Mission régionale d'autorité environnementale

**Avis délibéré de la mission régionale d'autorité
environnementale sur l'installation d'une centrale
photovoltaïque au sol portée par la société EGREGA sur
la commune de Beauvoir-de-Marc (38)**

Avis n° 2025-ARA-AP-1998-N10121

Avis délibéré le 3 février 2026

Figure 3: Plan de raccordement envisagé (source dossier)

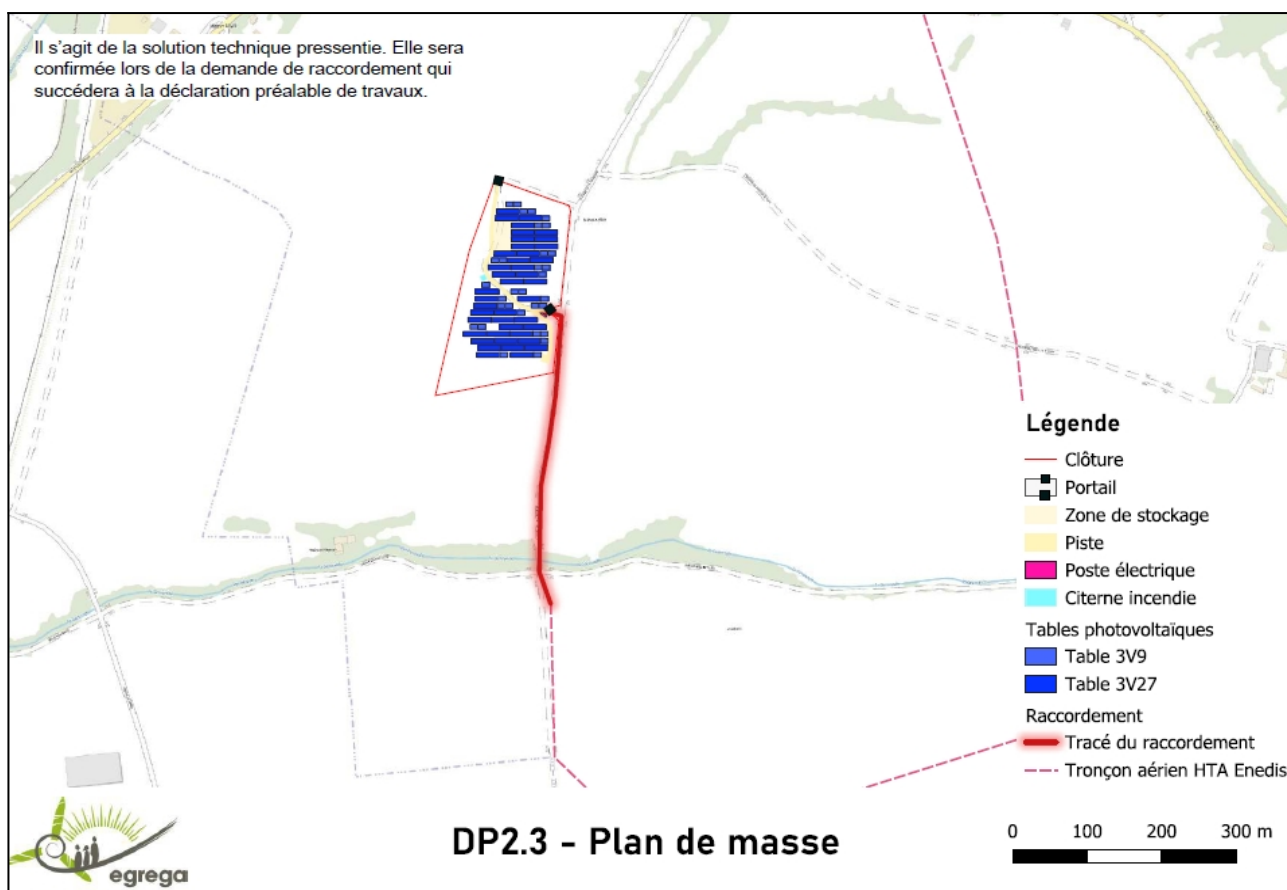
Le dossier¹² mentionne que le réseau électrique interne et externe au parc est enterré et que le raccordement du parc photovoltaïque au réseau électrique national est envisagé à environ 530 m au sud par piquage direct sur une ligne haute tension¹³ du fait de la puissance de l'installation. Cependant, la solution de raccordement ne sera déterminée par Enedis qu'une fois le permis de construire obtenu. Son tracé définitif n'est pas connu et les impacts afférents ne sont pas évoqués. Faisant partie du projet, ses caractéristiques et son tracé doivent être présentés et ses incidences évaluées de manière précise notamment le franchissement du cours d'eau¹⁴, ainsi que les éventuels renforcements de la ligne haute tension ou du poste source, même s'ils relèvent d'une autre maîtrise d'ouvrage et d'un calendrier différent. Ce n'est pas le cas dans le dossier fourni qui doit l'inclure dès ce stade.

L'Autorité environnementale recommande de décrire précisément et d'inclure explicitement dans le périmètre du projet le raccordement au réseau électrique, fonctionnellement lié au parc photovoltaïque, et les éventuels nécessaires renforcements du réseau électrique national associés, d'évaluer leurs incidences environnementales et de présenter les mesures prises pour les éviter, les réduire et si besoin les compenser.

Figure 4: Cartographies des habitats et des enjeux liés aux habitats - source dossier.

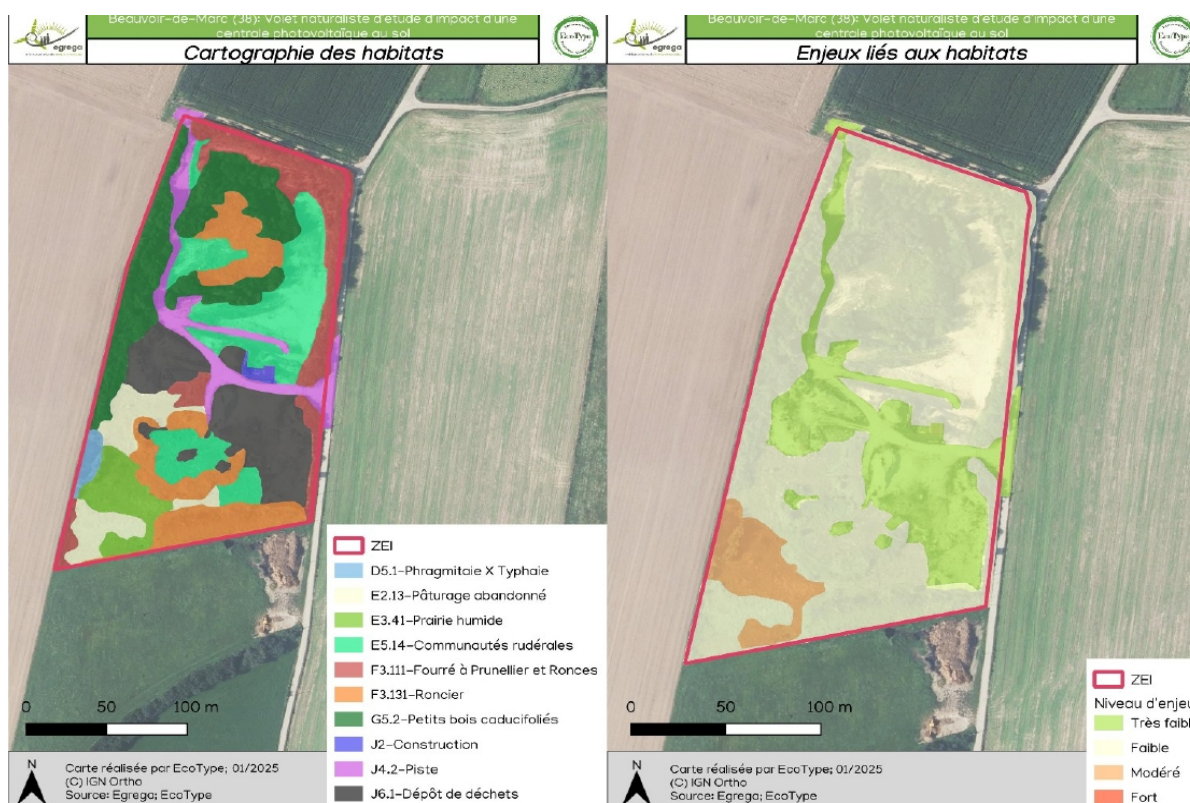
En matière d'enjeu pour les **habitats**, la zone d'implantation potentielle (ZIP) est occupée par dix habitats regroupés en cinq unités distinctes dont deux d'origine anthropique. Selon le dossier, les habitats du site sont considérés d'enjeux très faibles à faibles sauf pour deux habitats humides¹⁷ constitués d'une prairie humide et d'une roselière recouvrant un peu plus de 6 % de la ZIP considérés d'enjeux modérés.

Une caractérisation des **zones humides** de la zone d'implantation a été conduite selon le critère floristique du code de l'environnement¹⁸. L'impossibilité technique d'effectuer six des sondages pédologiques prévus du fait de la présence de galets affleurant dans le sol n'a pas permis de définir les zones humides de la ZEI selon ce critère. Aussi, une zone humide de 2 333 m² au total, en 2 parties, a pu être identifiée au sud-ouest de la ZEI selon le critère floristique uniquement. Les difficultés rencontrées dans la caractérisation pédologique auraient dû conduire la maîtrise d'ouvrage à considérer par défaut les surfaces non inventoriées comme étant des zones humides.

- de revoir à la hausse la surface du projet en zones humides, à défaut de mener à bien les sondages pédologiques, et de revoir sur cette base l'évaluation des incidences du projet sur celles-ci et les mesures pour y remédier ;
- de compléter les mesures d'évitement et de réduction pour aboutir à des impacts résiduels non significatifs ou à défaut de mettre en place des mesures de compensation.

Figure 6: Bilan des mesures envisagées - source dossier

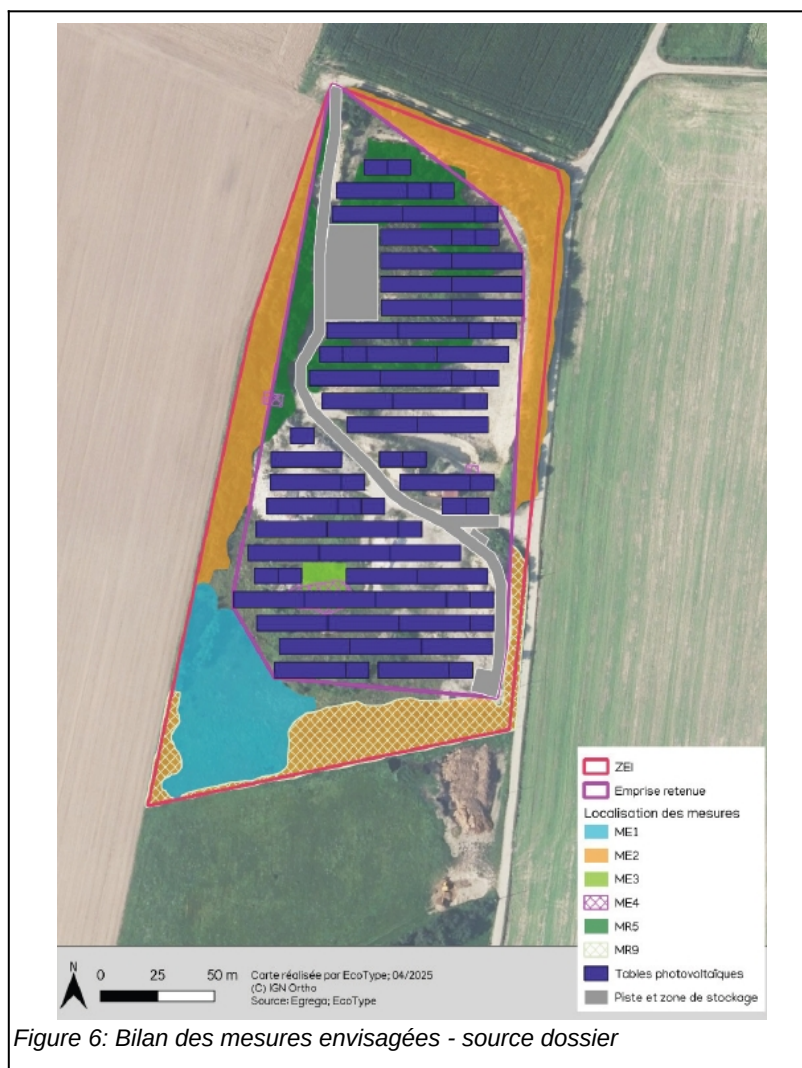
L'impact résiduel est jugé faible par le dossier et aucune mesure de compensation n'est donc proposée. L'Autorité environnementale rappelle qu'en cas d'impact résiduel même faible, des mesures complémentaires d'évitement et de réduction doivent être mises en place afin d'aboutir à un impact résiduel non significatif ou à défaut des mesures de compensation sont à prévoir.

L'Autorité environnementale recommande :

Figure 7: Visibilités proches et éloignées (source dossier)

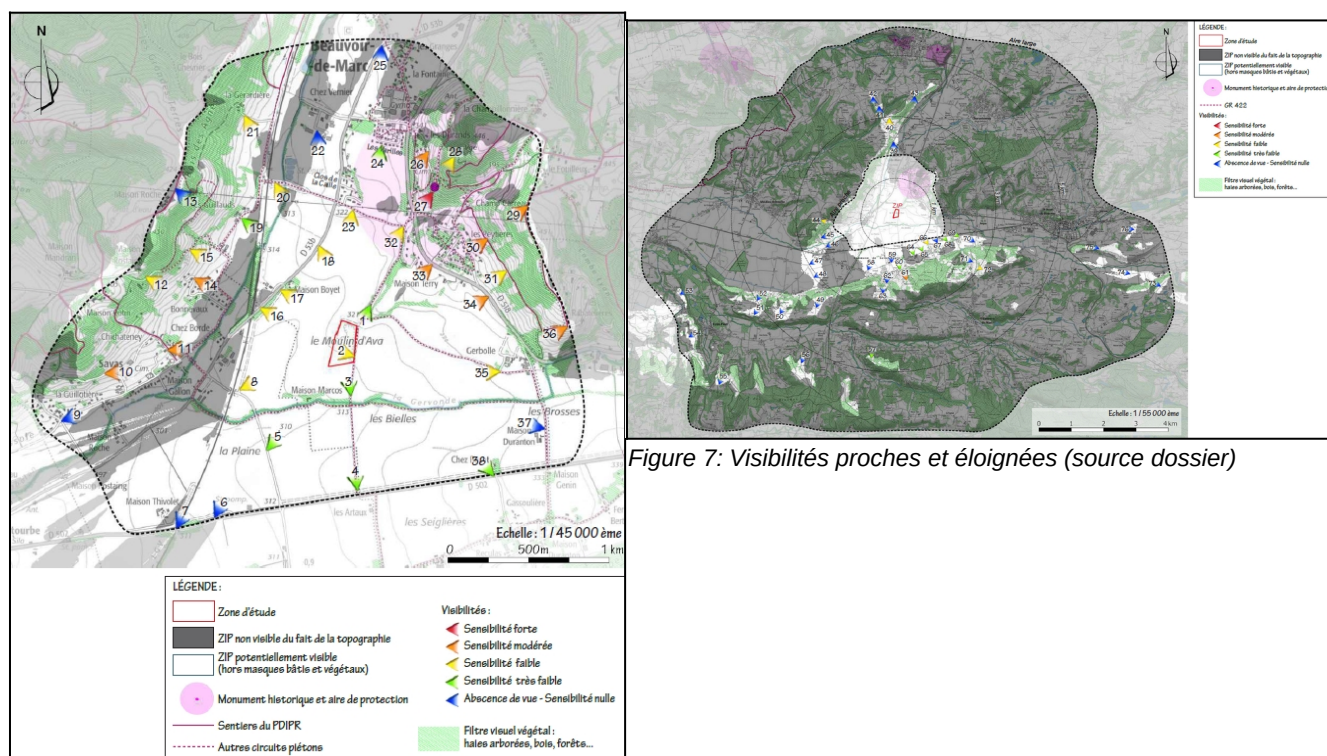
Le dossier mentionne que des perceptions apparaissent furtivement depuis les voies de communications (RD 53b et ligne TGV principalement) sans photomontages permettant d'en appréhender les incidences.

Au global, les incidences paysagères du projet apparaissent partiellement prises en compte, il manque en effet des photomontages depuis les habitations et hameaux environnants des coteaux et des voies de communication et en saison hivernale pour restituer notamment aux résidents et aux usagers routiers l'ensemble des incidences paysagères du futur parc (les écrans de végétation en hiver étant amoindris).

- **de compléter les photomontages depuis les habitations et zones résidentielles au nord-est et nord-ouest du projet et des voies de communications ;**
- **plus largement, de présenter des photomontages en vue proche et éloignée en période sans feuilles et le cas échéant de présenter des mesures d'évitement et réduction complémentaires.**
